Keuringsverslag van een elektrische laagspanning- en zeer lage spanningsinstallatie

NIET CONFORM

Straatnaam Verbindingslaan
Huisnummer 81
Busnummer L2
Postcode 3600
Gemeente GENK
Land België

Controlebezoek van een oude huishoudelijke elektrische installatie van een wooneenheid bij verkoop op vraag van de verkoper volgens (KB 08/09/2019) - AREI Boek 1- 8.4.2. en 8.2.1. en 4.2.4.3.

Afbeelding schakel- en verdeelbord:

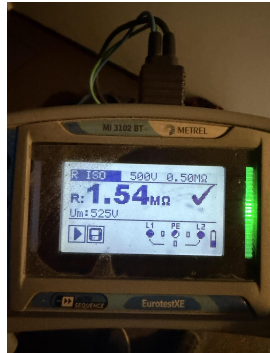
- I5.14 De nominale spanning dient duidelijk vermeld te worden op een oordeelkundig gekozen plaats. (Boek 1 Onderafdeling 3.1.3.3.)
- I6.01 De differentieelschakelaar aan het begin van de huishoudelijke installatie is niet verzegelbaar. (Boek 1 Onderafdeling 4.2.4.3.)
